Alianța Organizațiilor pentru Persoane cu Dizabilități din Republica Moldova

Notă informativă

Cu privire la asigurarea condițiilor de accesibilitate a Centrului de reabilitare a persoanelor vârstnice și persoanelor cu dizabilități (adulte) „Speranța” din orașul Vadul lui Vodă.

Figura 1

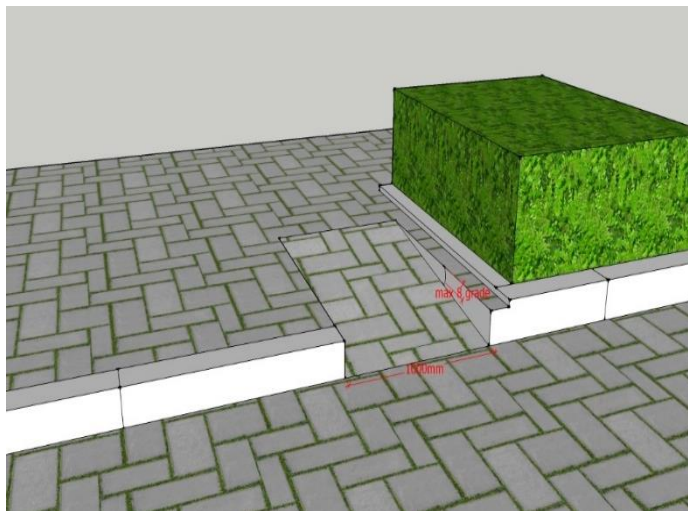
De asemenea este planificată și construcția unei pante de acces de pe trotuar spre havuz/ spre alte ieșiri în/din curte (Foto 2), pentru ca toate categoriile de persoane cu mobilitate redusă și fără, pentru lichidarea impedimentelor.

Recomandări: La construcția pantei de acces de pe trotuar spre havuz/ spre alte ieșiri în/din curte să se țină cont de schița propusă în *Figura 1*, care corespunde standardelor de construcție aprobate la nivel național.

Figura 2

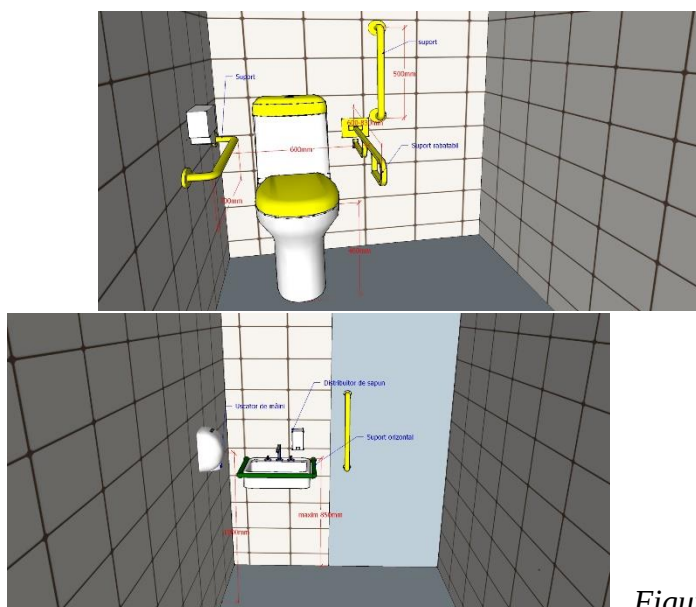
La momentul evaluării la etajul unu se efectuau lucrări de reparație generală a blocului sanitar, deoarece cel existent nu este accesibil pentru a fi utilizat de persoanele utilizatoare de scaun rulant.
Foto 7

Recomandări: La renovarea blocului sanitar să se țină cont de schița de proiect realizată de Asociația „MOTIVAȚIE” din Moldova ce prevede normele și standardele în construcția unui bloc sanitar accesibil pentru persoanele utilizatoare de scaun rulant (*Figura 2-4*).
